febi 21764

Referência OE 036 109 243 J

Tensor de correia de distribuição

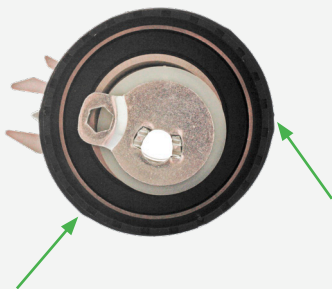
O tensor de correia provoca vibrações na correia de distribuição, o que leva à existência de ruído.

A versão original do tensor de correia de distribuição (ref. no. 036 109 243 D e 036 109 243 G) tem um formato redondo. Esta versão foi substituída pela OE e não se encontra disponível para venda.

A febi recomenda a utilização do tensor de correia de distribuição 21764 (OE 036 109 243 J). Este tensor de corrente, otimizado em termos de ruído, foi especialmente desenvolvido para as aplicações descritas acima. A superfície de funcionamento do tensor de correia tem elevações diagonais (ver imagens). Isto é propositado de forma a garantir que a correia funcione suavemente. A superfície irregular reduz a vibração da correia de distribuição. Simultaneamente, conduz a um aumento da vida útil da correia de distribuição.

A superfície de funcionamento do tensor com elevações diagonais não é um defeito de fabrico! O valor de aperto do parafuso do tensor é de 20Nm.
